**Verslag huishoudelijke elektrische installatie op laagspanning en zeer lage spanning****Algemeen:**

Referentie: 011-20260820-06	Datum controle: 20/08/2026
Keurder: 011

Eigenaar: Karin Cuypers	EAN-code: 541448820040689492
Adres installatie: Antwerpseweg 53, 2340 - Beerse	Nummer teller(s): 5487190
	Distributienetbeheerder installatie: Fluvius
Datum uitvoering installatie:	☒ Vóór 01/10/1981 ☒ Tussen 01/10/1981 en 01/06/2020 ☐ Vanaf 01/06/2020
Type:	☒ Wooneenheid ☐ Niet-huishoudelijk ☒ PV ☐ Batterij ☐ Laadpaal

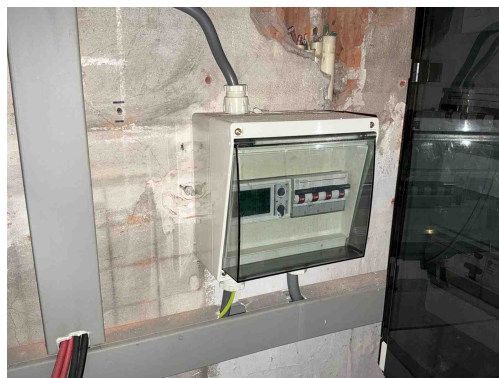
B17 - De voedingsspanning is niet op elk bord vermeld (Boek 1: 3.1.3.3).
Opmerking: Oa alle borden

B04 - De aanduiding van de kringen, klemmen en/of schakelapparatuur ontbreekt, is onjuist of is onvolledig (Boek 1: 3.1.3.1/5.1.6.1).
Opmerking: Oa bord 2,3 en 4 en 5

B06 - Het elektrisch verdeelbord heeft niet de minimale beschermingsgraad IPXX-B in een gewone ruimte (Boek 1: 4.2.2.3).
Opmerking: Oa bord 5

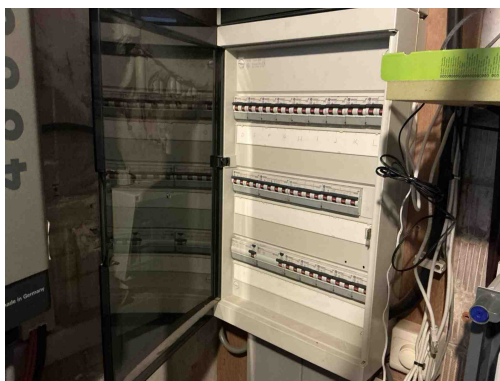
B17 - De voedingsspanning is niet op elk bord vermeld (Boek 1: 3.1.3.3).
Opmerking: Oa alle borden

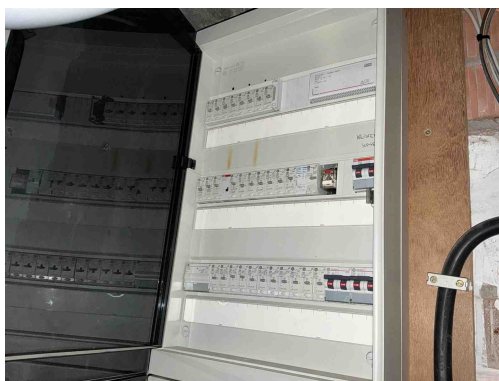
B17 - De voedingsspanning is niet op elk bord vermeld (Boek 1: 3.1.3.3).
Opmerking: Oa alle borden

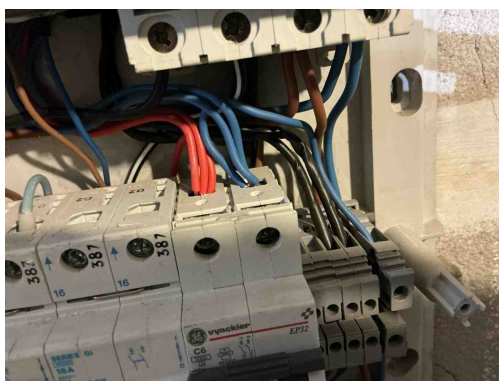
B17 - De voedingsspanning is niet op elk bord vermeld (Boek 1: 3.1.3.3).
Opmerking: Oa alle borden

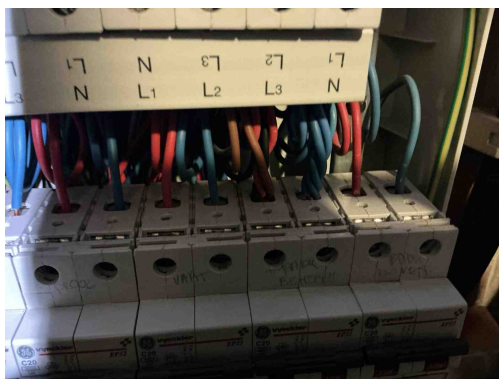
T21 - Het elektrisch materieel is niet geplaatst volgens de voorschriften van de fabrikant/ regels van goed vakmanschap . (Boek 1: 1.4.1.3)
Opmerking: Meer dan 2 geleiders in 1 klem bord 1 en 4, ophangvijzen bord 3 en 4

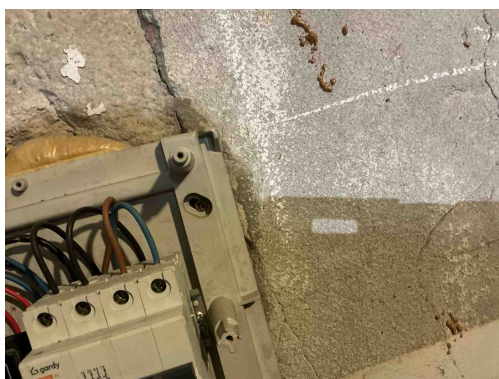
T21 - Het elektrisch materieel is niet geplaatst volgens de voorschriften van de fabrikant/ regels van goed vakmanschap . (Boek 1: 1.4.1.3)

Opmerking: Meer dan 2 geleiders in 1 klem bord 1 en 4, ophangvijzen bord 3 en 4

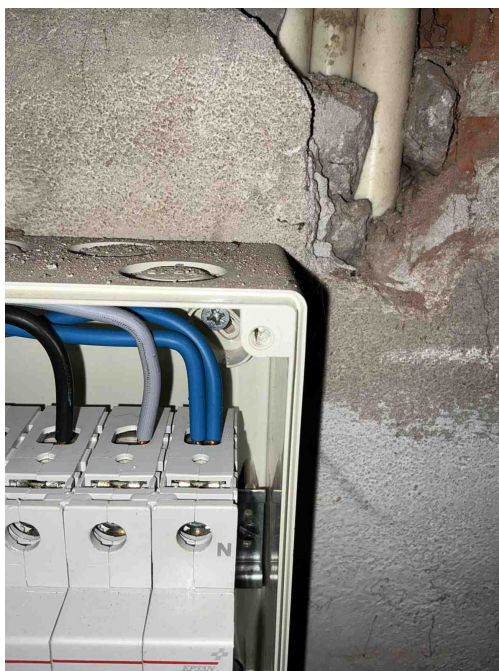
T21 - Het elektrisch materieel is niet geplaatst volgens de voorschriften van de fabrikant/ regels van goed vakmanschap . (Boek 1: 1.4.1.3)

Opmerking: Meer dan 2 geleiders in 1 klem bord 1 en 4, ophangvijzen bord 3 en 4

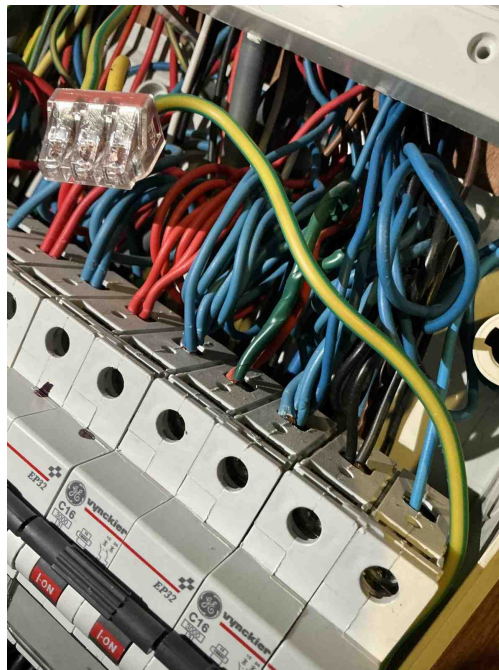
T21 - Het elektrisch materieel is niet geplaatst volgens de voorschriften van de fabrikant/ regels van goed vakmanschap . (Boek 1: 1.4.1.3)

Opmerking: Meer dan 2 geleiders in 1 klem bord 1 en 4, ophangvijzen bord 3 en 4

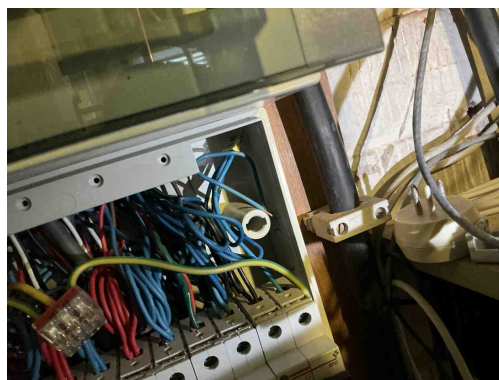
T21 - Het elektrisch materieel is niet geplaatst volgens de voorschriften van de fabrikant/ regels van goed vakmanschap . (Boek 1: 1.4.1.3)

Opmerking: Meer dan 2 geleiders in 1 klem bord 1 en 4, ophangvijzen bord 3 en 4

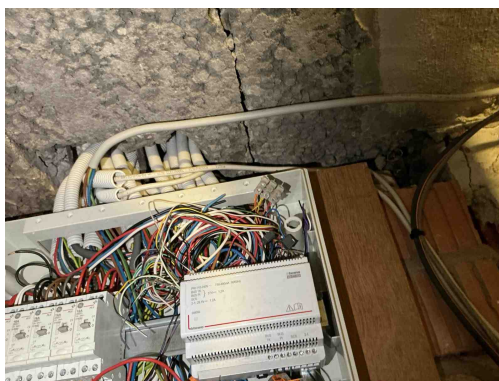
C28 - Niet gebruikte leidingen onder spanning zijn niet op een degelijke manier geïsoleerd of verwijderd (Boek 1: 4.2.1.1).

Opmerking: Oa bord 1

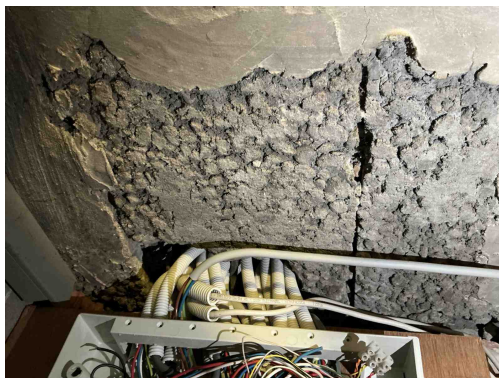
C35 - Er zijn doorverbindingen gemaakt met lusterklemmen; er kon niet aangetoond worden dat deze klemmen geschikt zijn voor de aanwezige spanning, stroom en draadsectie en dat ze "CE" zijn (Boek 1: 1.4.2.1.).

Opmerking: Oa bord 2

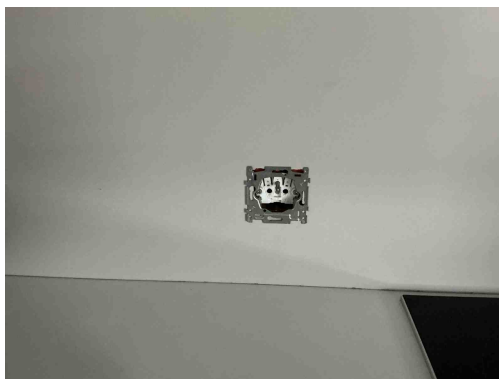
C21 - Het gebruik van geleiders van het type VOB, zonder bijkomende afscherming is niet toegestaan (Boek 1: 5.2.9.6).

Opmerking: Oa boven bord 2, badkamer

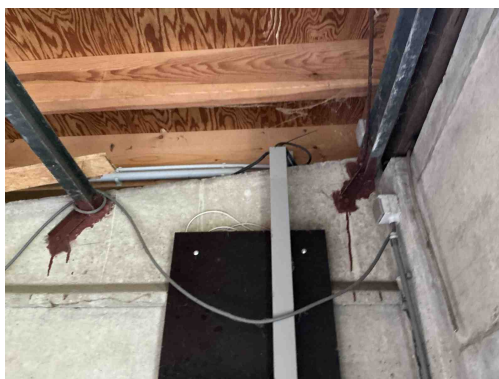
T11 - De contactdozen waarvan de toegekende stroomsterkte maximaal 16A en de toegekende spanning maximaal 250V bedraagt en niet bedoeld zijn voor de voeding van een of meerdere verbruikstoestellen voor een specifiek doel en niet geplaatst zijn in of op schakel- en verdeelborden, beschikken niet of IPXX-D (incl. gemeenschappelijke delen residentieel geheel) (Boek 1: 4.2.2.3/5.3.5.2).
Opmerking: Oa keuken

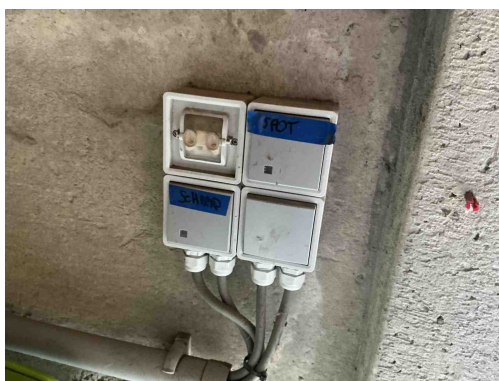
C13 - Onvoldoende bevestiging van de leiding(en) (Boek 1: 5.2.9.5).
Opmerking: Oa garage

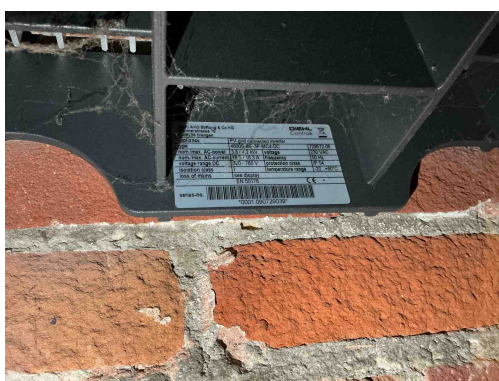
T09 - Bepaalde contactdozen en/of schakelaars zijn beschadigd (Boek 1: 1.4.1.3).
Opmerking: Oa garage
